TECHNICAL BULLETIN / BOLLETTINO TECNICO

Water pump new version / Nuova Versione Pompa Acqua

24-1090/ PA1090/ 101090

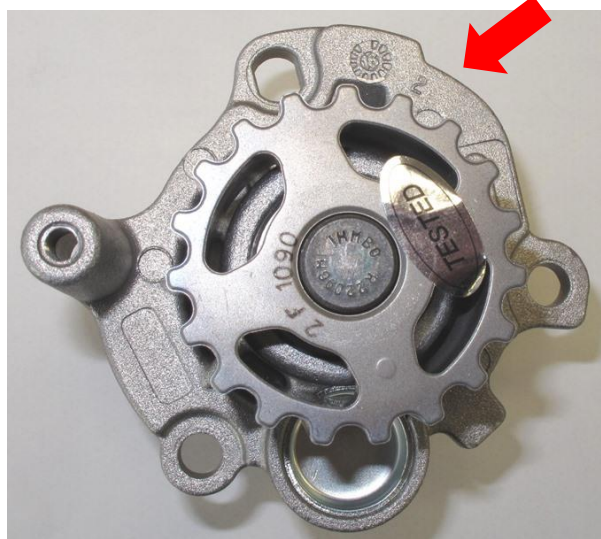
The water pump 24-1090/PA1090/101090 new version differs from the current version only in the housing. The arrows highlight the different shape of the housing external edge, which being less bulky it is interchangeable with the current version.

La pompa acqua 24-1090/PA1090/101090 nella nuova versione differisce dalla precedente, per la forma del corpo come evidenziato dalle frecce rosse nella foto sopra. La nuova versione è completamente intercambiabile con la precedente in quanto presenta ingombri inferiori del corpo pompa.
